OGGETTO: [ID_7431] Valutazione Preliminare ai sensi dell'art. 6, comma 9, del D. Lgs. 152/2006 e ss.mm.ii., per il progetto "Elettrodotto aereo 150 kV dalla nuova SE 380/150 kV di Vizzini alla esistente SE di Licodia Eubea - Intervento 4 - Variante non localizzativa dei sostegni 20, 21 e 22".

Nota tecnica.

Fig. 1 - Il Progetto autorizzato e la Variante non localizzativa - Intervento 4

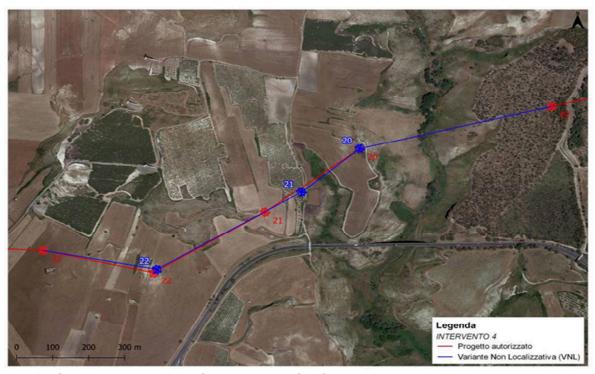
L'intervento, come descritto nella Lista di controllo, consiste in lievi sposamenti, accompagnati da modifiche di altezza conseguenti che, rispetto a quanto autorizzato, non comportano variazioni nelle modalità di realizzazione dei sostegni, ed, in particolare:

- sostegno n. 20: incremento di altezza utile pari a 12 m.;
- sostegno n. 21: spostamento di circa 120 m. verso il sostegno 20 e incremento dell'altezza utile pari a 18 m.;
- sostegno n. 22: spostamento di circa 14 m. e incremento dell'altezza utile pari a 6 m.

- Aree archeologiche: tra il sostegno 21 e il 22, nessuna interferenza diretta. Lo spostamento del sostegno 21 previsto dalla variante è reso necessario per la risoluzione dell'interferenza con l'area vincolata;
- Corridoi fluviali con ambiti golenali: tra i sostegni 20 e 21, nessuna interferenza diretta soltanto sorvolo dei conduttori;
- Corridoi ecologici: a nord ovest dell'area di intervento, nessuna interferenza diretta.

si ritiene che la proposta di modifica del Progetto "Elettrodotto aereo 150 kV dalla nuova SE 380/150 kV di Vizzini alla esistente SE di Licodia Eubea - Intervento 4 - Variante non localizzativa dei sostegni 20, 21 e 22", non determini impatti ambientali significativi e negativi e che pertanto sia ragionevolmente da escludere la necessità di successive procedure di Valutazione di Impatto Ambientale.
